Sprawa: Dostawa wraz z montażem systemu
Rejestracji Czasu Pracy dla Krajowej
Informacji Skarbowej

Znak pisma: 0110-KLL2.261.21.2025.3

Odpowiedź na pytania potencjalnego Wykonawcy

Bielsko Biała, ul. Warszawska

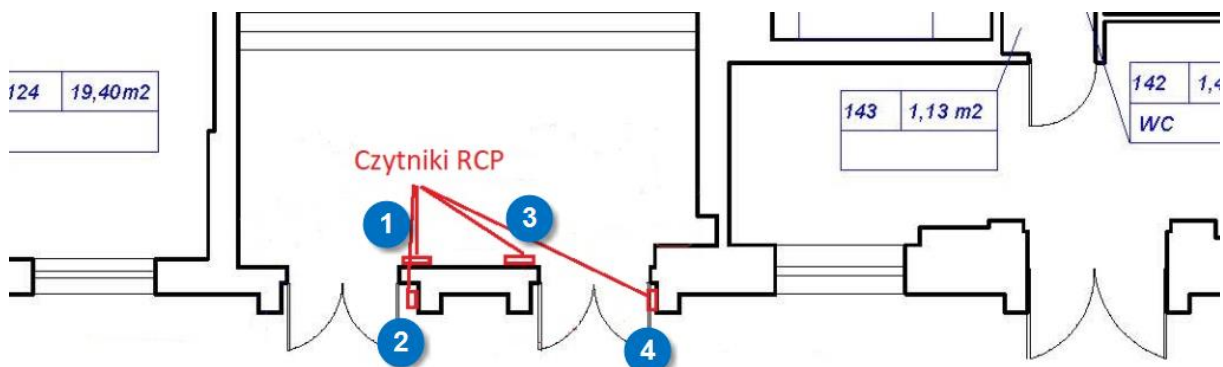
Na przykładzie rzutu z Bielska-Białej, ul. Warszawska 5, prosimy o doprecyzowanie: Prosimy o przygotowanie krótkiego opisu: jakie rodzaje urządzeń (rejestrator, czytnik) powinny zostać zastosowane w tej przykładowej lokalizacji do rejestracji czasu pracy dla numerów od 1 do 4 (przykład: urządzenie nr 1 – rejestrator, urządzenie nr 2 – czytnik itd.)

Urządzenia 1 i 3 powinny być rejestratorami umożliwiającymi zmianę typów wyjść (wyjście, wyjście służbowe), urządzenia 2 i 4 powinny być czytnikami rejestrującymi wejścia i otwierającymi drzwi (dla takiej konfiguracji).

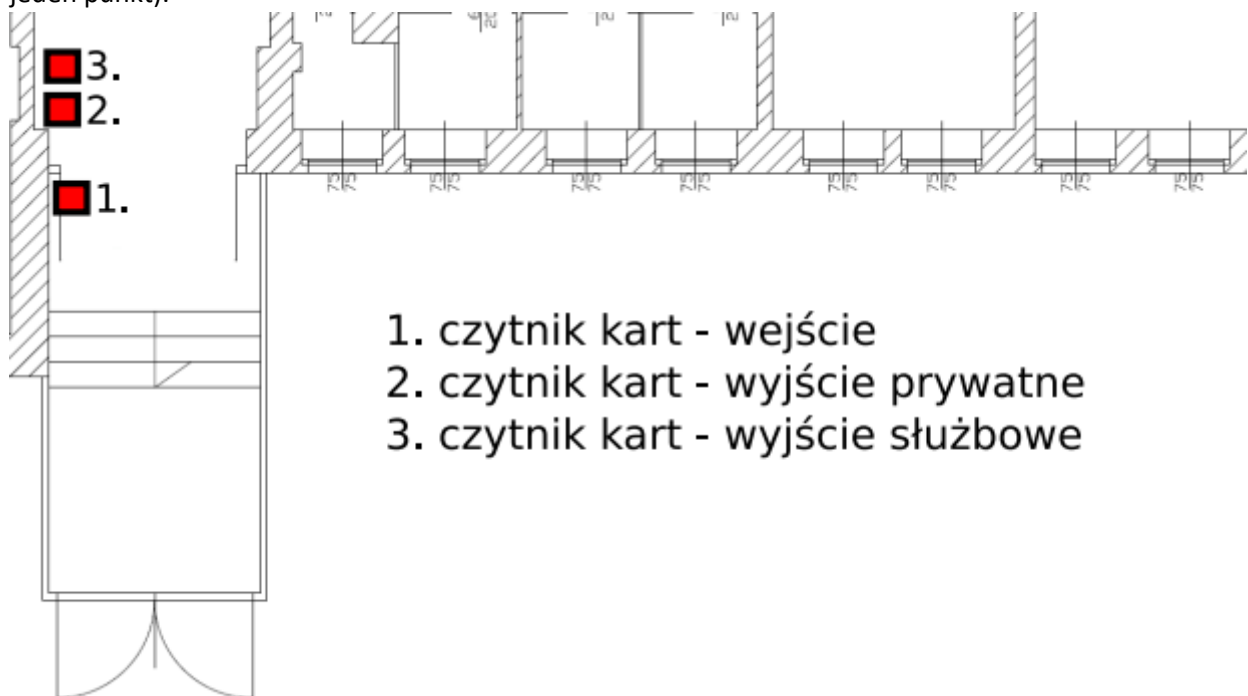
W OPZ w pkt I.15 (załącznik nr 2) Zamawiający opisuje w jaki sposób zbudowany ma być punkt rejestracji czasu pracy (czyli: składać się z dwóch urządzeń: rejestratora czasu pracy + dodatkowego czytnika).

Natomiast na rzutach np. z lokalizacji w Lesznie wskazany jest inny układ czytników (3 czytniki tworzą jeden punkt):

- doprecyzowanie w jaki sposób zbudowany ma być każdy punkt rejestracji czasu pracy
- a jeżeli punkty rejestracji czasu pracy nie będą jednakowe we wszystkich lokalizacjach to prosimy o wskazanie składu każdego punktu rejestracji czasu pracy dla każdej lokalizacji (dla każdego punktu).

Każdy punkt powinien być zbudowany zgodnie z załączonymi rysunkami i składać się odpowiednio:
- jeżeli punkt ma otwierać drzwi to z czytnika zewnętrznego oraz z terminala wewnętrznego. Dla lokalizacji c), f), i) będą to zestawy 1 czytnik i 2 terminale.
